Mission régionale d'autorité environnementale

**Avis délibéré de la Mission Régionale  
d'Autorité environnementale  
de La Réunion  
sur la demande d' exploitation d'une carrière de matériaux  
alluvionnaires et basaltiques, et d'une installation mobile  
de traitement de matériaux, au lieu-dit Le Syndicat  
à Saint Pierre (parcelle CR n°177)**

n°MRAe 2021APREU13

*Plan de situation (source étude d'impact)*

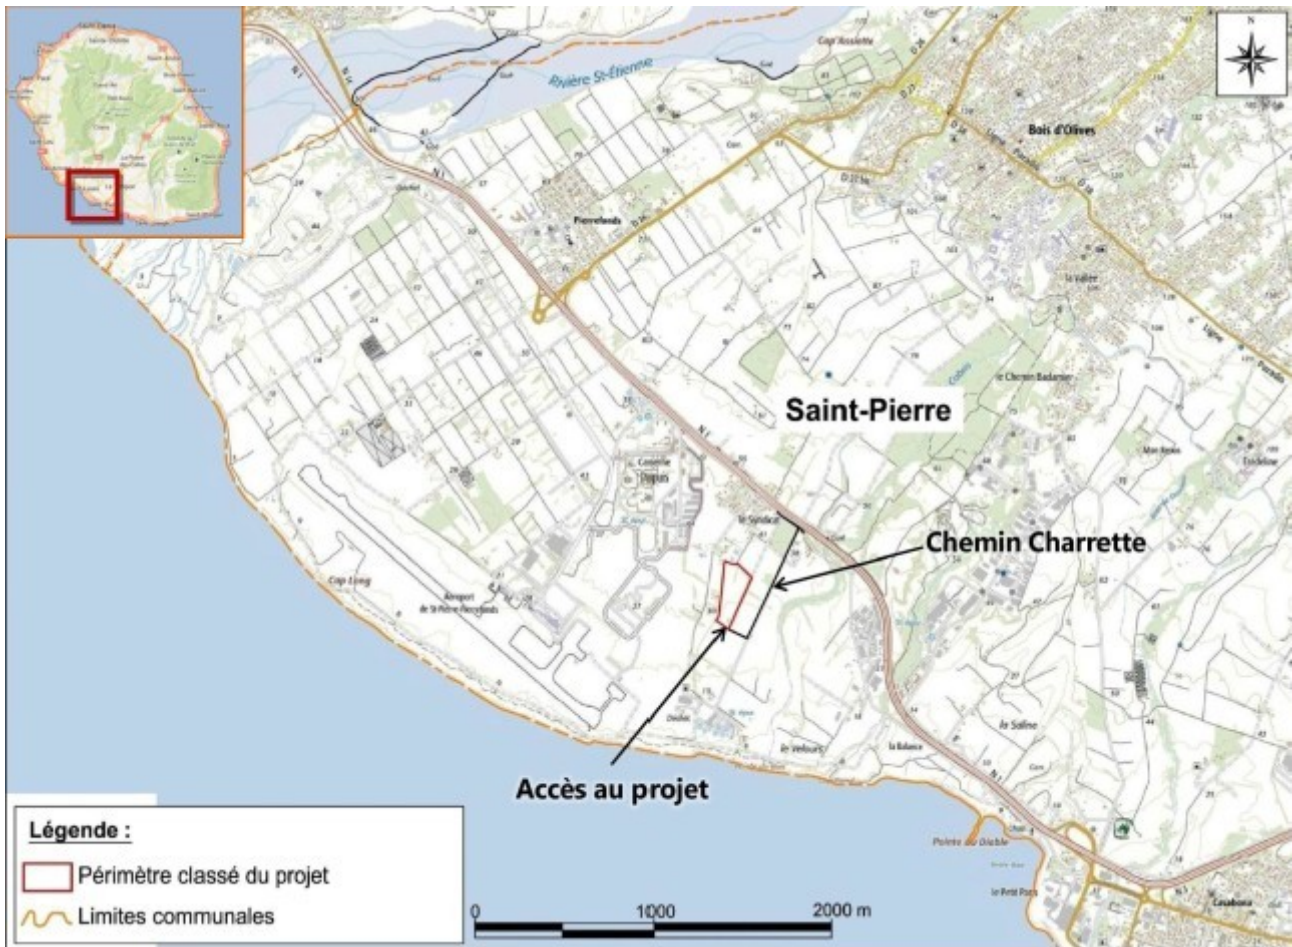
Enfin, du fait de la proximité immédiate des habitations (5 m au nord et 12 m à l'ouest), par rapport au secteur classé, se pose la question des limites d'extraction du projet.

- **justifier la prise en compte de la proximité des habitations (nord et ouest) dans les délimitations des extractions du projet de carrière et dans le positionnement de la station mobile de traitement des matériaux ;**
- **proposer des mesures d'évitement et/ou de réduction opérationnelles, dès lors que les niveaux des retombées de poussière ou du taux de silice présent dans les matériaux extraits dépasseront les valeurs réglementaires.**

*Principe de remise en état – extrait de l'étude d'impact (planche 141, page 320)*

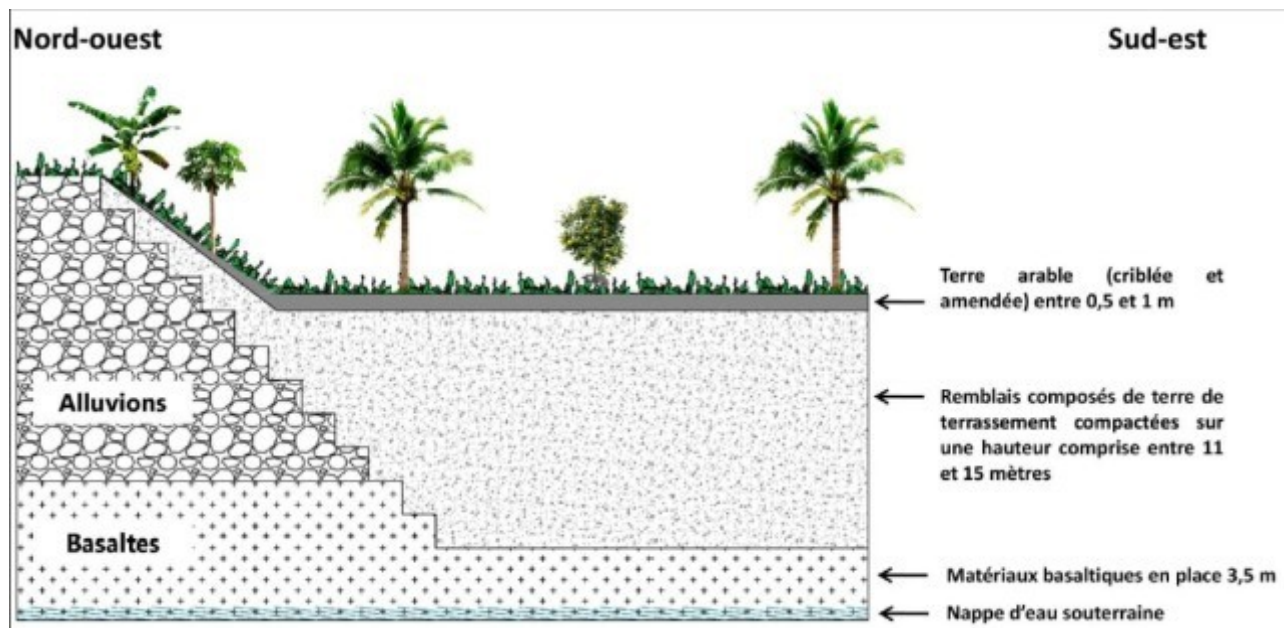
Bien que le traitement des matériaux sur place ne prévoit pas de lavage avant son réemploi sur place ou avant son évacuation à l'extérieur, il n'est pas précisé si les terres d'apport seront amendées avec des fines de lavages, pouvant contenir un flocculant à base d'acrylamide, potentiellement neurotoxique et cancérigène. Le cas échéant, cela nécessiterait la recherche de présence de ce produit afin d'apprécier la qualité des eaux souterraines (piézomètre PZ mitoyen avec la carrière PREFABLOC), voire d'adapter les mesures correctives.

- ***L'Ae recommande de préciser les éventuelles conditions d'amendement des terres d'apport envisagées et, le cas échéant, les mesures de suivi nécessaires.***
